■仕様変更箇所

変更内容	Type	変更前	変更後
材質	SH-HOSBS	SUS304	SUS304相当
外観		メーカー刻印	ミスミ刻印

＜外観変更詳細＞ (写真：刻印例)

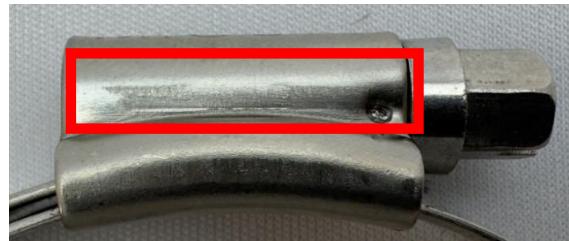
材質は相当材となります、機能上の変更はございません。

ハウジング上面

メーカー刻印

ミスミ刻印

ハウジング側面

メーカー刻印

刻印なし

バンド

ホース外径締め付け範囲 + メーカー規格刻印

ホース外径締め付け範囲のみ刻印
